ZP/34/2024

„Utworzenie i doposażenie Ponadregionalnego Ośrodka Onkologii Dziecięcej (POOD) w budynku przy ul. Pomorskiej 251 w Łodzi” na potrzeby SP ZOZ CSK UM w Łodzi

Wyjaśnienia treści Specyfikacji Warunków Zamówienia Nr 1

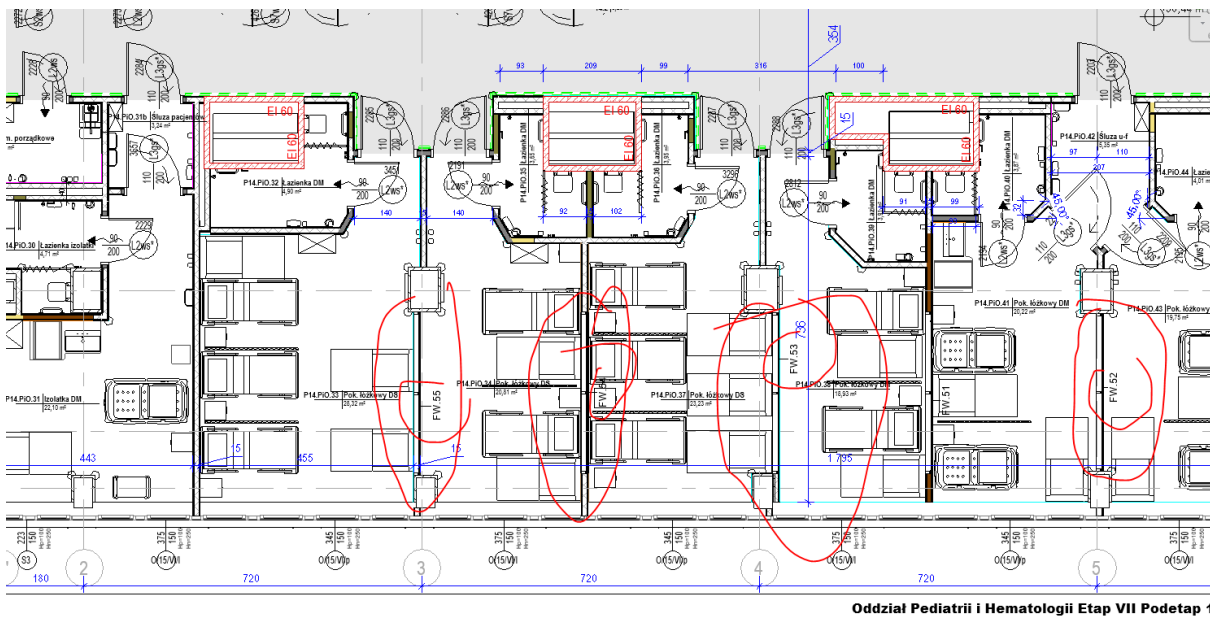
8. W przedmiarze budowlanym w poz. 104-105 uwzględniono drzwi L3wk *, których nie ma na zestawieniu. Wnosimy o uzupełnienie.

Odpowiedź: Drzwi L3wk* - charakterystyka tak jak L2wk* tylko szerokość w świetle przejścia 110cm.

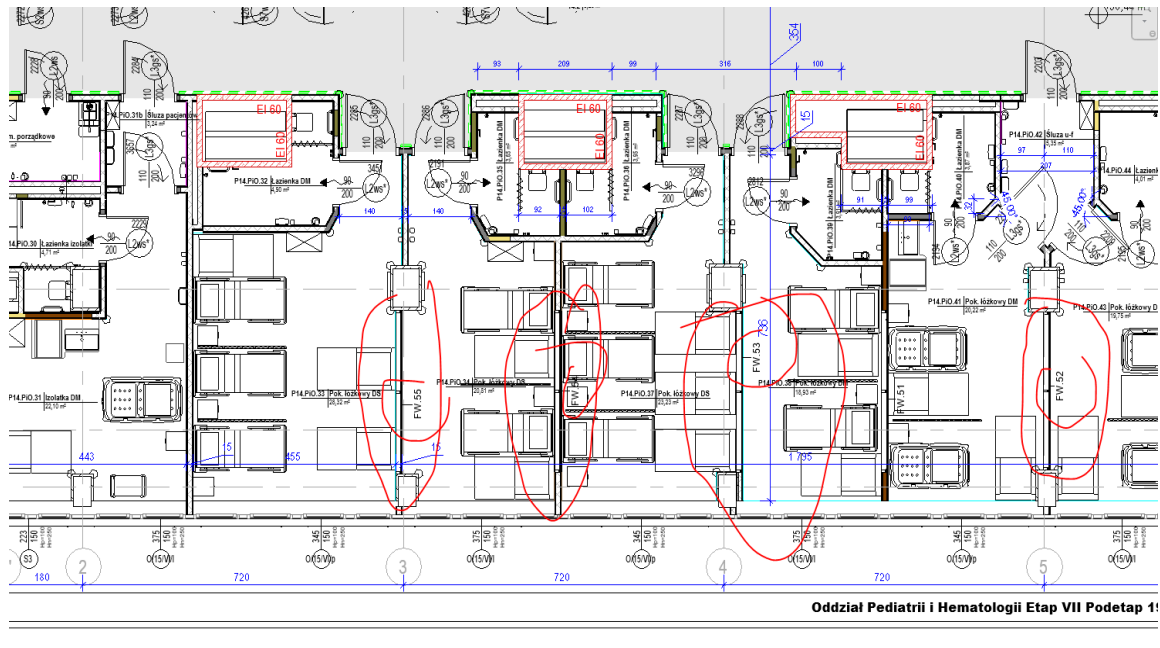
2. W dokumentacji projektowej brakuje rysunku dotyczącego fasad aluminiowych wewnętrznych.

Wg przedmiaru element „Fasady aluminiowe wewnętrzne poziomu P14-w/g rys. 31301” nie odpowiada rysunkowi o tym numerze, gdyż rys. 240-IP-XX-02-SH-A-31301-ZestWitrZewP-02 zawiera zestawienie witryn zewnętrznych.

Prosimy o uzupełnienie dokumentacji projektowej o zestawienie fasad aluminiowych wewnętrznych dla prawidłowej wyceny tych elementów.

Odpowiedź: Fasady występują między pokojami dziecięcymi, posiadają stosowne oznaczenia np. jak na wycinku.

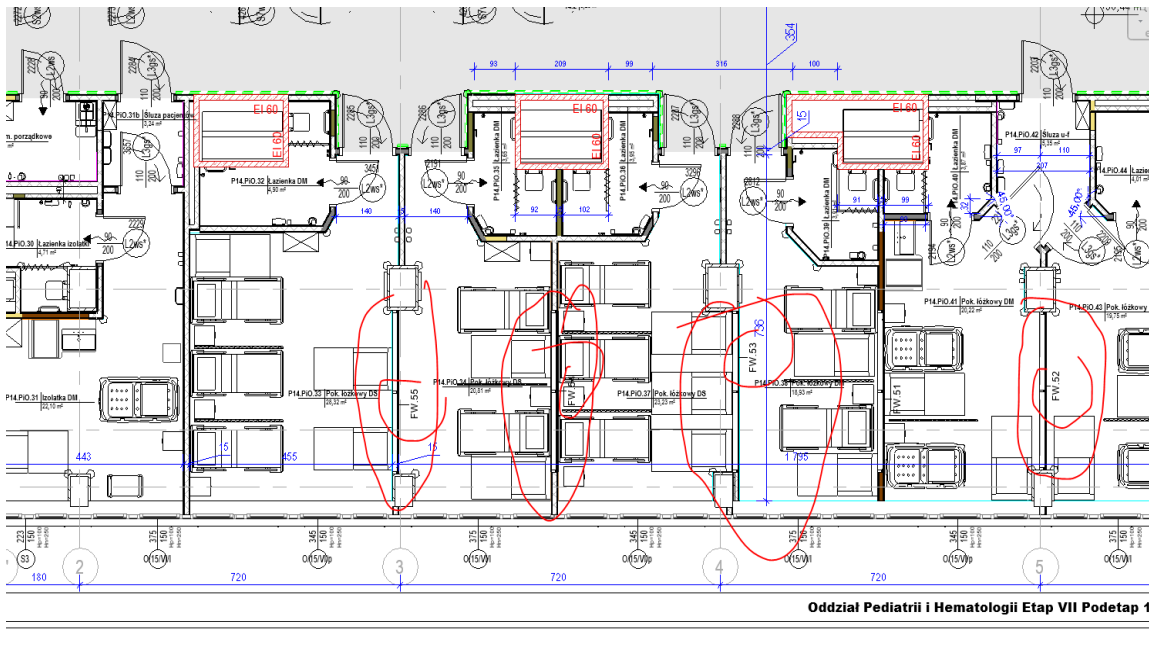
1. W kosztorysie z zakresu robót budowlanych do wyceny jest dział 26 „**Fasady aluminiowe wewnętrzne poziomu P14-w/g rys. 31301**”, pozycje od 116 do 127. Wskazane pozycje dotyczą kosztorysu zamieszczonego w dniu 20.03.2024. Nie ma możliwości wyceny wyszczególnionego zakresu robót z uwagi na fakt, że w dokumentacji przetargowej na rysunku 31301 znajdują się witryny zewnętrzne. Nie ma natomiast rysunku, na którym byłyby zestawione witryny wewnętrzne oznaczone jako FW.44 ÷ FW.55. Prosimy o uzupełnienie dokumentacji przetargowej o rysunek zawierający zestawienie wskazanych witryn aluminiowych.

Odpowiedź: Fasady występują między pokojami dziecięcymi, posiadają stosowne oznaczenia np. jak na wycinku.
